LA DEMEURE HISTORIQUE
L'ASSOCIATION DES MONUMENTS HISTORIQUES PRIVÉS
FONDÉE EN 1924 - RECONNUE D'UTILITÉ PUBLIQUE EN 1965

Paris, le 15 juillet 2020

Objet : Contribution à enquête publique - Projet d'implantation du parc éolien Eole de la Joux - Protection du patrimoine et de l'environnement.

Annexe A : Saturation d'éoliennes dans le périmètre

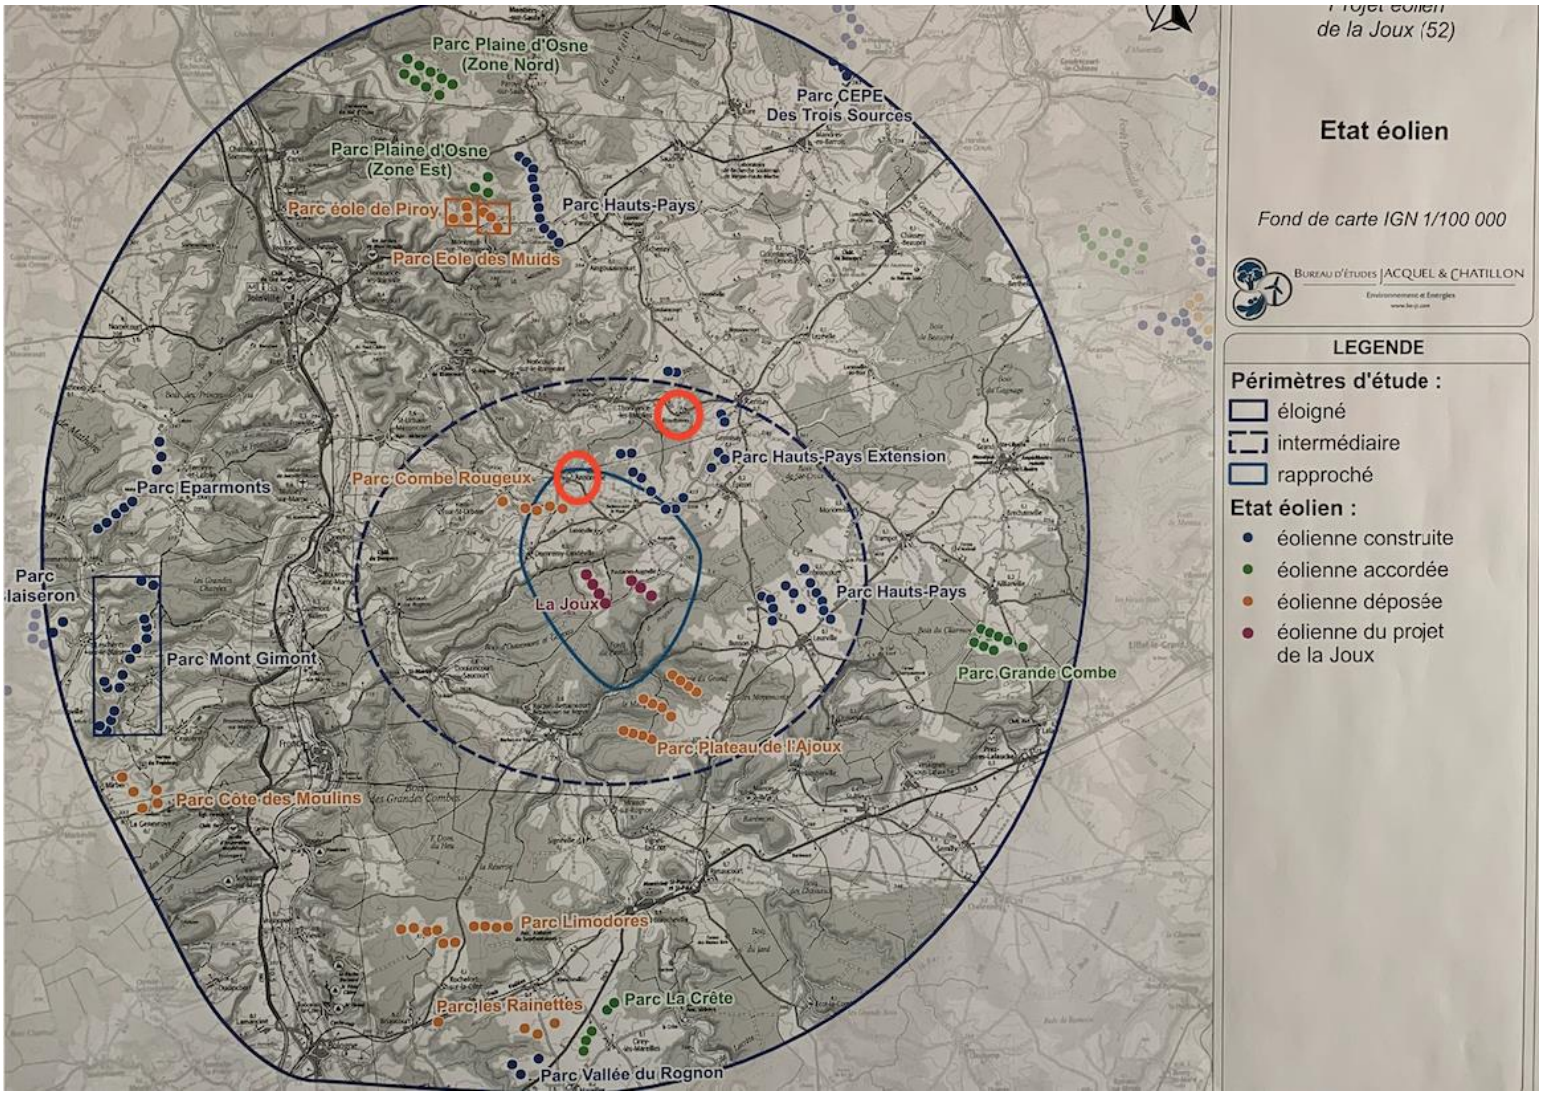
- Dans la première annexe, vous trouverez un état des éoliennes construites, autorisées et en projet. Il est aisé de constater la saturation et le mitage du territoire avec des éoliennes tous les 2-3 km dans toutes les directions. Nous avons encerclé en rouge l'église d'Annonville ainsi que les monuments de Brouthières.

La multiplication des projets éoliens dans des paysages de grande plaine où ces installations se voient jusqu'à 15-20 km provoque un risque de saturation visuelle et un effet d'encerclement nuisible. Il est donc nécessaire d'avoir une étude globale de tous les projets. Il nous paraît dès lors impossible d'autoriser l'implantation de nouvelles éoliennes dans un secteur déjà fortement marqué.

Annexe B: Co-visibilité depuis les monuments historiques

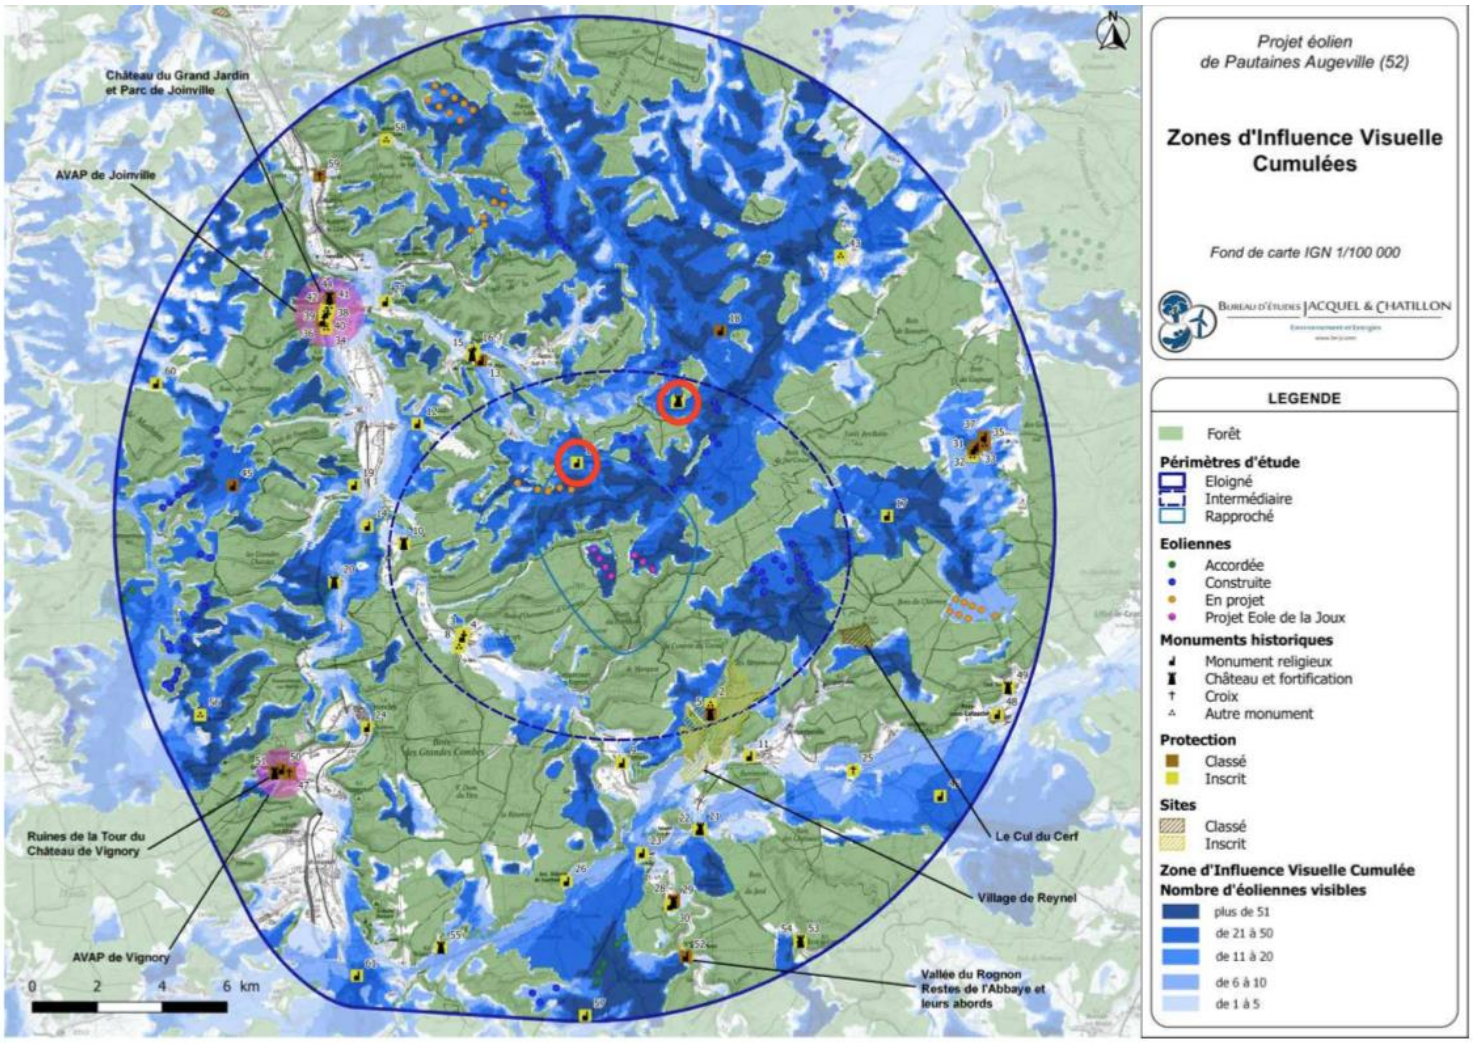
- La deuxième annexe met en exergue les co-visibilités établies par l'étude d'impact. Les endroits avec plus de 51 éoliennes sont en bleu foncé.
